**Forum mondial de l'harmonisation
des Règlements concernant les véhicules**

Groupe de travail de la pollution et de l'énergie

**Véhicules légers : Règlements ONU n^{os} 68 (Mesure de la vitesse maximale
des véhicules à moteur, y compris les véhicules électriques purs),****83 (Émissions polluantes des véhicules des catégories M₁ et N₁),****101 (Émissions de CO₂/consommation de carburant),****103 (Dispositifs antipollution de remplacement) et 154 (Procédure d'essai
mondiale harmonisée pour les voitures particulières****et les véhicules utilitaires légers (WLTP))****Proposition de nouveau complément à la version initiale
et à la série 01 d'amendements au Règlement ONU n^o 154
(Procédure d'essai mondiale harmonisée pour les voitures
particulières et les véhicules utilitaires légers (WLTP))****Communication de l'expert de l'Organisation internationale
des constructeurs d'automobiles***

Ajouter le nouveau paragraphe 2.3.1.3, libellé comme suit :

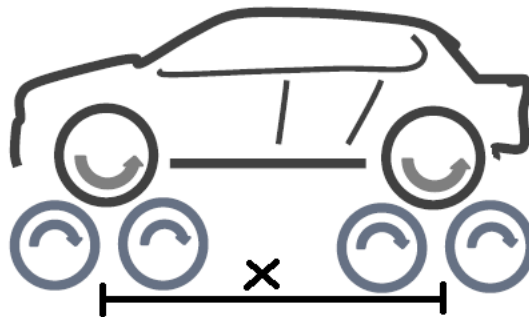
- « **2.3.1.3 L’utilisation d’un dynamomètre à deux rouleaux en mode quatre roues motrices devrait être autorisée lorsque les conditions suivantes sont réunies :**
- a) **La distance entre les jeux de rouleaux avant et arrière du dynamomètre (X dans le schéma ci-dessous) est aussi proche que possible de l’empattement déclaré par le constructeur du véhicule soumis à l’essai ;**
 - b) **Il est vérifié que cette distance entre les jeux de rouleaux avant et arrière du dynamomètre est reproduite pour les essais des véhicules.**
